## Sicherheitsbeurteilung des Kernkraftwerks Greifswald, Block 1 - 4

Eine Dokumentation der bisherigen Untersuchungen  
der Gesellschaft für Reaktorsicherheit (GRS) mbH  
und des Staatlichen Amtes für Atomsicherheit und  
Strahlenschutz (SAAS)

ERSTER ZWISCHENBERICHT  
ZUR SICHERHEITSBEURTEILUNG  
DES KERNKRAFTWERKS GREIFSWALD

Vorschläge und Ergänzungen zum "Ersten Zwischenbericht zur Sicherheitseinschätzung des KKW "Greifswald" Blöcke 1-4 (WWR-440/W-230)" Köln, 15.2.1990

Verschiebung der Spröbruchübergangstemperatur<sup>1</sup>

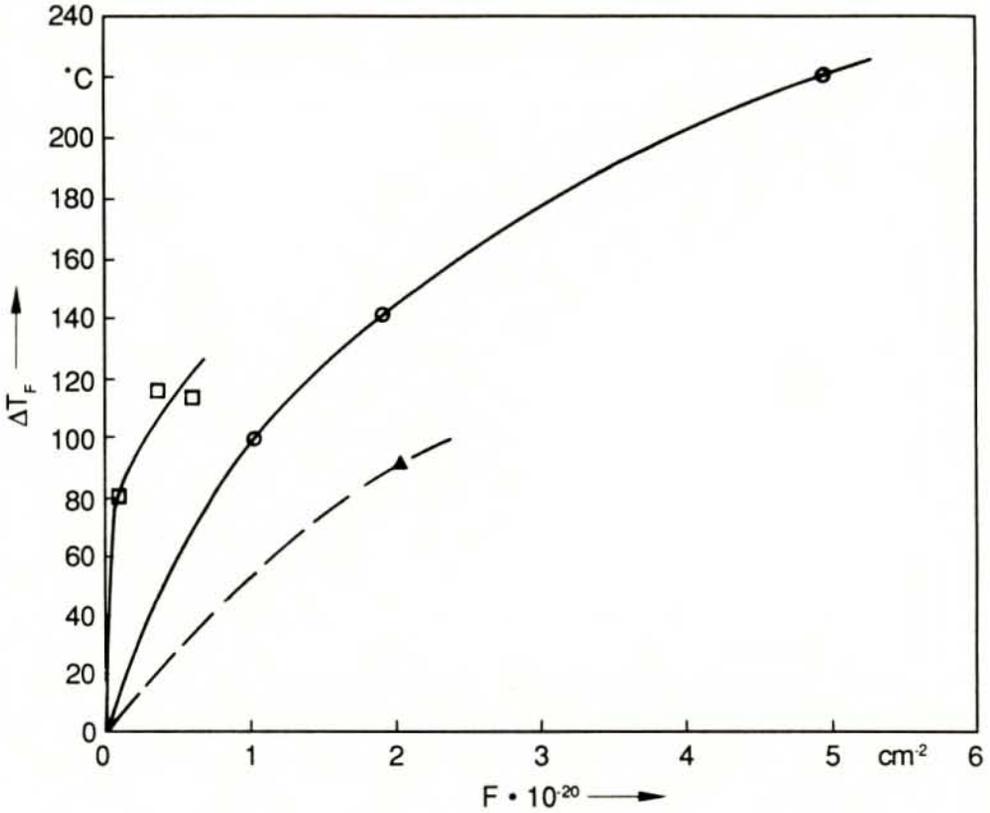
Bild 3-3 ist durch Abb. 1 in der Anlage der "Begründung des Einflusses der Neutronenflußdichte bei der Berechnung des Widerstandes gegen Versprödung zu ändern.

Verschiebung der Spröbruchübergangstemperatur<sup>1</sup>

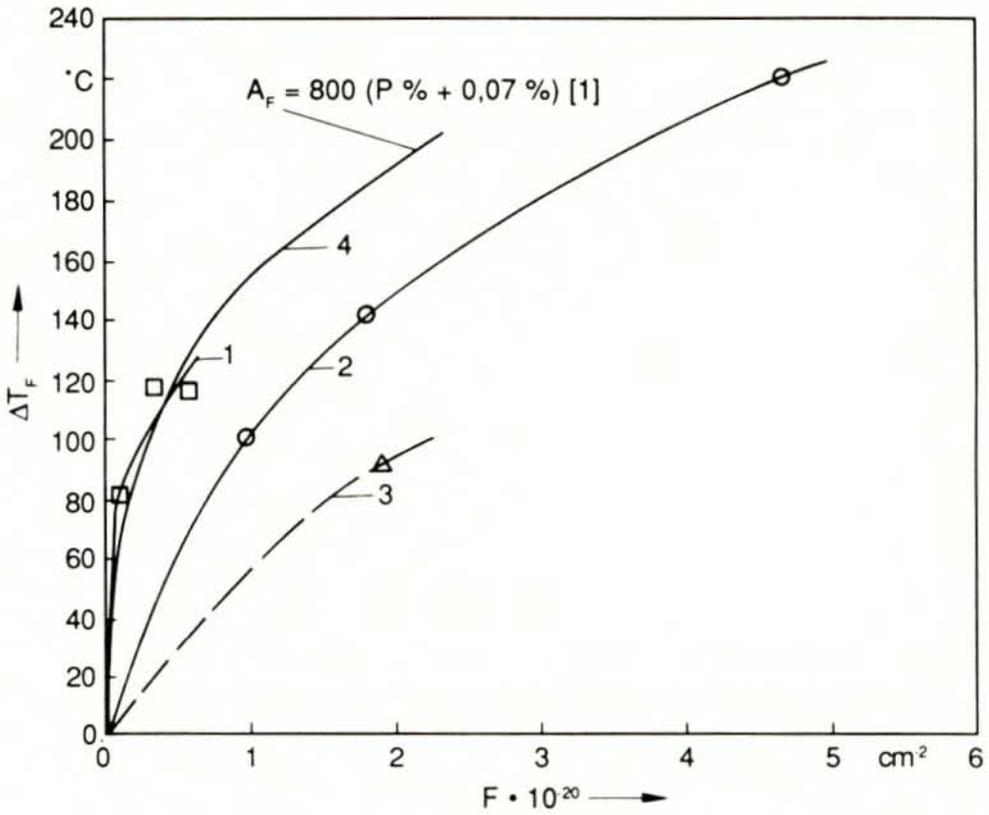
4. Bild 4-7 ist durch Abb.1 aus den "Vorschlägen und Ergänzungen zum "Ersten Zwischenbericht zur Sicherheitseinschätzung des KKW Greifswald" Blöcke 1-4 (WWER-440,W-230), Köln, 15.2.90" zu ersetzen.
